改善箇所説明図

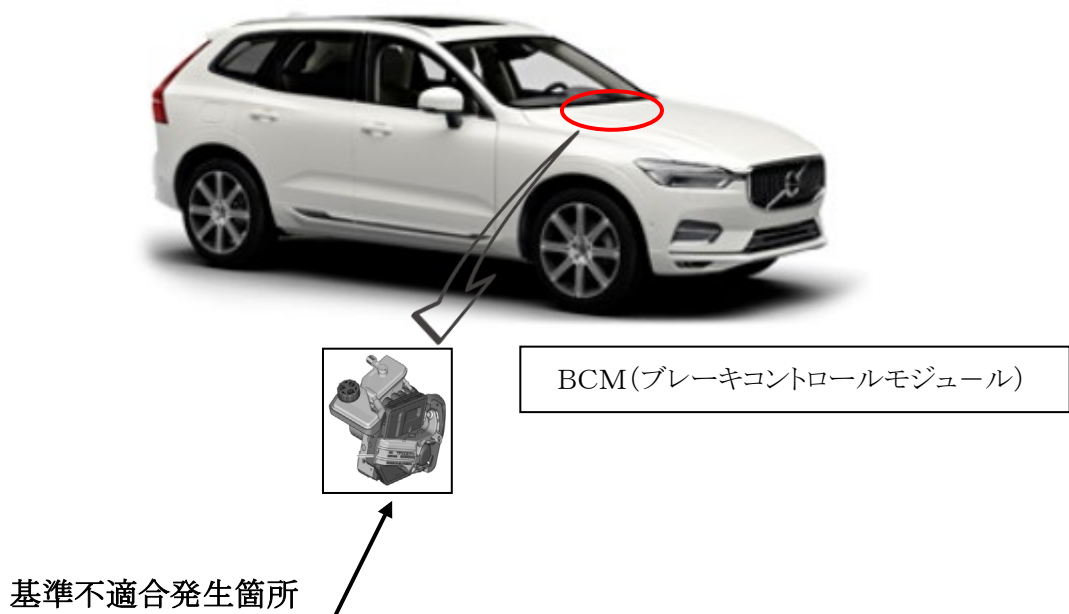
基準不適合発生箇所

BCM(ブレーキコントロールモジュール)において、プログラムが不適切なため、Bモードまたはワンペダルドライブにて長い下り坂を惰性で走行した場合、ブレーキペダルでの制動時にブレーキ油圧を適切に調整できないことがある。そのため、ブレーキペダルを踏んでもブレーキが効かなくなるおそれがある。

改善の内容

全車両、BCM(ブレーキコントロールモジュール)のプログラムを正規プログラムに書き替える。

なお、改善のためのプログラムの書き換えは、下記のいずれかで行う。

- 販売店に入庫して診断機により実施する。
- 対象車両へ遠隔配信(OTA)にて配信し、使用者自身でインストールしてもらう。

識別

作業完了車は、液晶モニターの設定画面で表示させることが出来るプログラムのバージョンが、3.6.4以上であることにより識別する。または、助手席側ドアアヒンジ取り付けボルト(上側)の頭に黄ペンを塗布する。
